改善箇所説明図

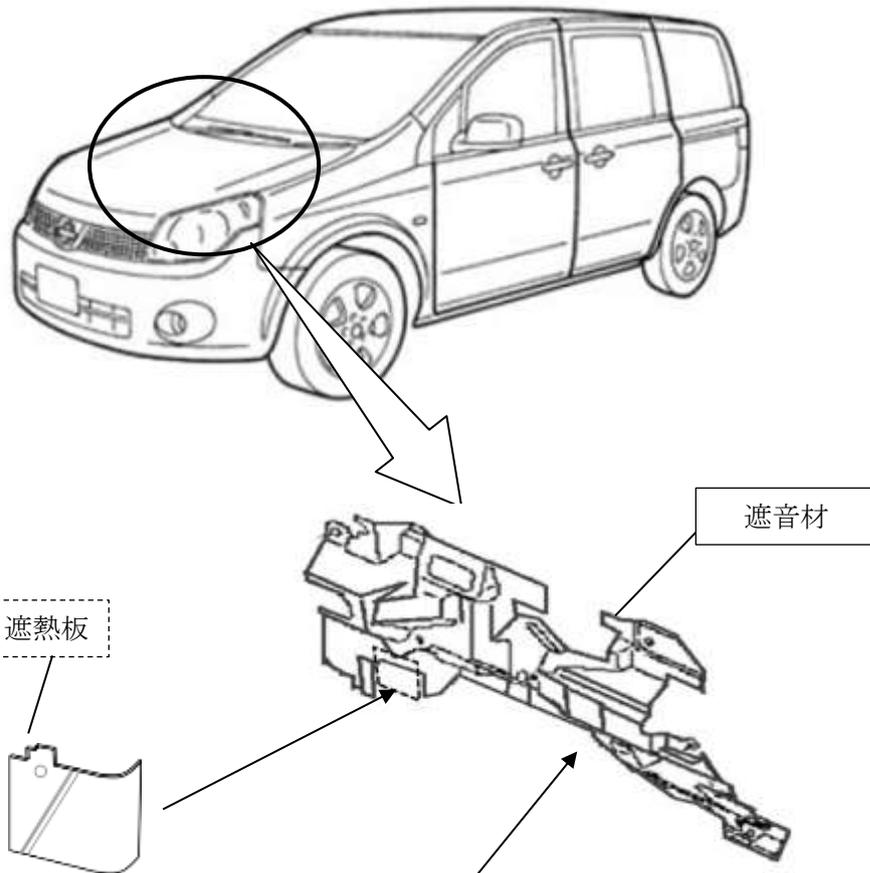
基準不適合発生箇所

エンジンルーム内の遮音材において、エキゾーストマニホールドとの隙間が少なく、かつ、遮音材に固定点のない部分があるため、当該遮音材の一部が熱の影響により変形してエキゾーストマニホールドと接近することがある。そのため、そのまま使用を続けると、エキゾーストマニホールドの熱により焼損し、最悪の場合、火災に至るおそれがある。

改善の内容

全車両、遮音材を対策品に交換するとともに、遮熱板を新規に取り付ける。

識別：銀色のシールをモデルナンバープレートの右横に貼り付ける。
